**Protokoll baumnahen Aufgrabungen und kurze Stellungnahme
zur Baumverträglichkeit eines geplanten überdachten Fahrradstellplatzes**

**Betreff / BV /
Straße.:** Rothenbaumchaussee ggü. Haus-Nr. 237, 20149 Hamburg

**Bezug/
Auftraggeber:** Anfrage und Auftrag der Firma F. Wiese & Sohn GmbH
vertr. d. Herrn Olaf Tonn v. 14.09.2021 per E-Mail

Abb. 1: Quelle -Landesbetrieb Geoinformation und Vermessung

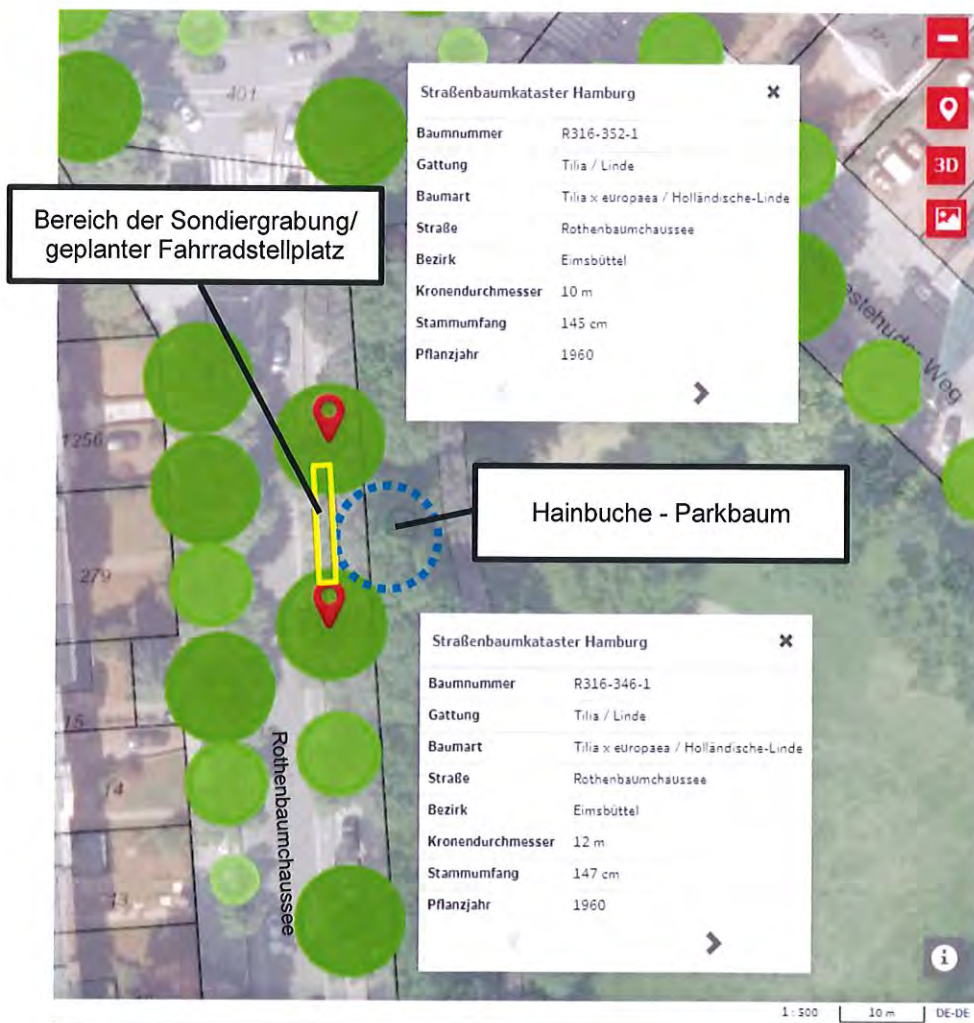
Der zu Untersuchende Wurzelbereich erstreckt sich zwischen den zwei Linden (Nr. R316-352-1 - STD = 45,5 cm und Nr. R316-346-1 - STD = 35,5 cm) auf einer vollflächig mit Pflaster (25x25x8 cm) versiegelten Nebenfläche von ca. 12 x 1,5 m. Aufgrund eines parkenden PKW konnte eine Hälfte der Fläche zu Baum-Nr. R316-346-1 (am südlichen Rand des Planbereiches) nicht untersucht werden.

- Es wurden 5 Löcher (30x30cm und ca. 70 cm tief) im Stammabstand von 1,3 / 2,7 / 4,8 / 6,9 / 7,4 m zu Baum Nr. R316-352-1 in Handschachtung wurzelschonend erstellt.

- In allen 5 Suchlöchern beginnt ein Wurzelhorizont aus überwiegend Fein bis Schwachwurzeln vereinzelt auch Grobwurzeln bis 3 cm Stärke erst ab 50 cm unter OK Pflaster. Der über dem Wurzelhorizont liegende Aufbau besteht aus einer stark verdichteten Tragschicht aus Schotter (ca. 30 cm stark), einer Ausgleichsschicht aus Sand und dem Wegebelaag. Nur in unmittelbarer Nähe (1,3 m Stammabstand) zur Linde zeigen sich oberflächennahe Wurzeln in Fein- bis Schwachwurzelstärke direkt unter den Pflastersteinen.

- Wurzelwerk der Hainbuche, STD 30 cm, Parkbaum (siehe Lageplanskizze) konnte nicht festgestellt werden.
- Es ist davon auszugehen, dass in einer Tiefe bis ca. 50 cm ab OK Pflaster, aufgrund des stark verdichteten Wegebauaufbaus sich keine Wurzeln der Linden etablieren konnten. Somit wäre eine Fundamentierung des überdachten Fahrradstandes mit einer Stärke von ca. 50 cm möglich. Der Unterzeichner geht hier von einer relativ großflächigen Fundamentausbildung aus, so dass zur Baumverträglichkeit eine Unterflur-Belüftung der Fundamente erforderlich ist (z.B. HUNO Wuzelbelüftungssystem von der Fa. Humberg). Eine tiefere Fundamentierung kann besonders in unmittelbarer Stammnähe nicht möglich sein, da die Notwendigkeit von hierfür baumphysiologisch und statisch relevante Wurzelkappungen nicht auszuschließen ist. Punktfundamentierungen sind denkbar, sofern deren Lage an das vorhandene Wurzelwerk angepasst werden können.

- Die zur Erstellung des Fahrradunterstandes notwendigen Aufgrabungsarbeiten sind durch wurzelschonende Grabungstechniken (Saugverfahren oder Handschachtung, beides nur mit baumfachlicher Begleitung) durchzuführen.

- Sofern aktuell keine baumfachliche Baubegleitung vorhanden/ vorgesehen ist, empfehlen wir sofort eine anerkannte(n) Baumpflegefirma/-sachverständigen zu beauftragen, die/der die Umsetzung der allgemeingültigen Richtlinien und Normen zum Baumschutz auf Baustellen überwacht, umsetzt und dokumentiert:
